AMENAGEMENT DU PARC D'ACTIVITES DU FOND SQUIN A SAINT-MARTIN-LEZ-TATINGHEM

NOTE DE RÉPONSE À L'AVIS DE LA CLE

En réponse au courrier du 24/06/2025 émis par la CLE.

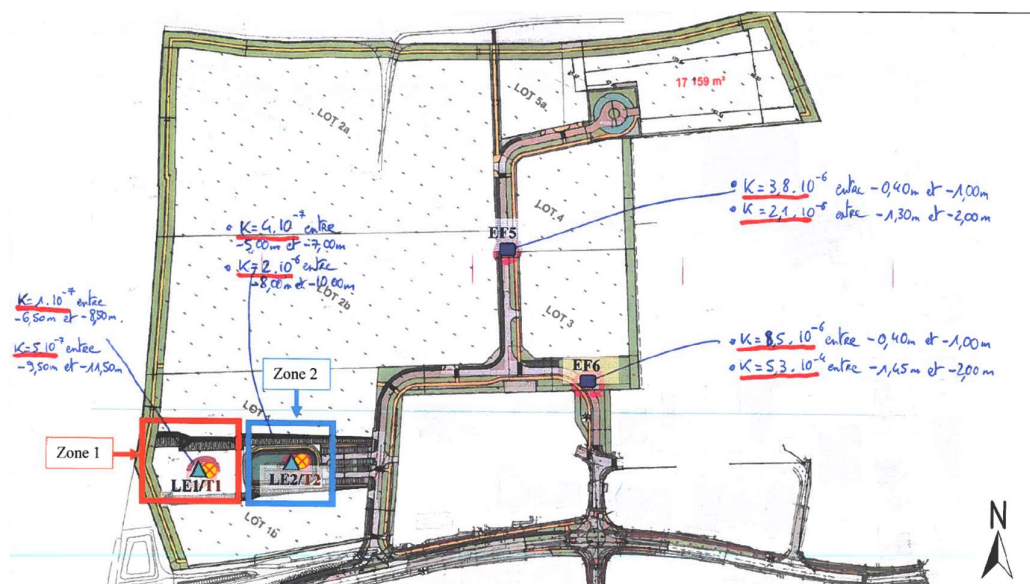
Le courrier de la CLE se base sur une comparaison entre l'étude hydrogéologique, qui met en évidence les données à un échelle plus globale que la seule zone de projet, notamment des données cartographiques du BGRM peu récentes.

De ce point de vue, en se basant sur les périmètres de captage, les conditions sembleraient en effet favorables à une infiltration.

Toutefois, la configuration du projet n'est pas significativement prise en compte : une étude géotechnique sur site et prenant en compte ses points sensibles est bien plus précise et révélatrice. En effet, le rejet des eaux pluviales se fait essentiellement en un bassin qui est situé au Sud-Ouest de l'opération, ce qui au regard de l'existant, est en point haut. En faire un point de collecte nécessite donc un terrassement important.

Afin de pouvoir définir plus précisément les capacités d'infiltration de ce point de collecte où un bassin paysager sera implanté dans le cadre du projet, des investigations complémentaires ont été demandées et ont été réalisées en septembre 2024. Elles sont compilées dans le rapport NBE2.O0020.9 - SAINT-MARTIN-LEZ-TATINGHEM réalisé par GINGER.

L'analyse de ces investigations montre clairement qu'une infiltration sur site est inappropriée.

Le plan de localisation ci-dessous met en évidence des perméabilités défavorables (de l'ordre de 10^{-7}) en ce lieu de collecte, d'où la nécessité d'un rejet au réseau EP existant :
